Question posée en réunion publique le 29 novembre 2011 à Gouaix :

L'impact hydraulique du rétablissement de la noue d'Hermé consécutif à la création de la nouvelle écluse de Jaulnes a-t-il été pris en compte ?

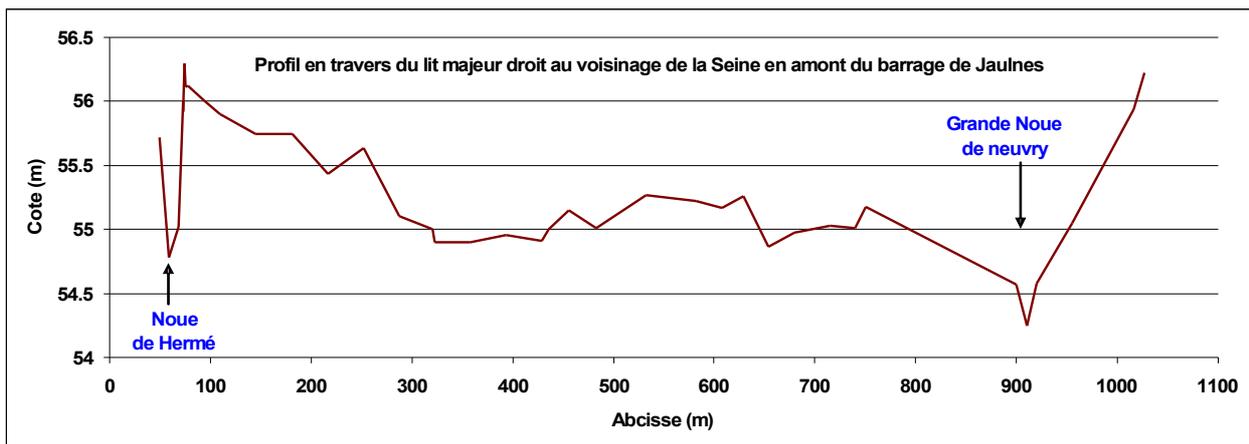
Comment la noue d'Hermé a été prise en compte dans le modèle hydraulique ? :

Le modèle hydraulique développé dans le cadre des études d'opportunité intègre les axes d'écoulement principaux (notamment en rive droite au voisinage de Jaulnes : la Grande Noue d'Hermé, la Grande Noue de Neuvry, la Vidée du Rossignol, le Ruisseau des Méances).

La noue d'Hermé, au débit faible, n'a pas été individualisée en tant qu'axe d'écoulement. Sa capacité hydraulique est cependant bien prise en compte dans les profils en travers décrivant le lit majeur droit le long du bief de Jaulnes, ainsi que l'illustre la figure ci-dessous.
